2026 年 7 月

株式会社ミスミ

「LEDバー照明・LEDバー照明 調光機能付き
LEDバー照明 ワイド・LEDバー照明 埋め込み
LEDバー照明 防塵・防水」
仕様変更のご案内

<点灯時外観比較>

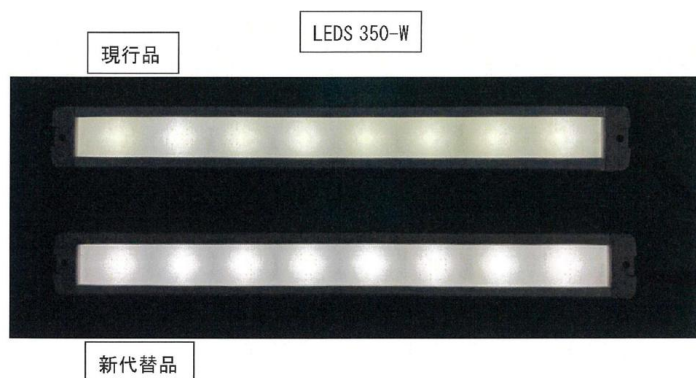
寸法・材質の変更はございませんが、点灯時の発色が現行品より白みを帯びております。

肉眼での差異はほぼなく、明るさを比較した際にわずかに識別できる程度となります。
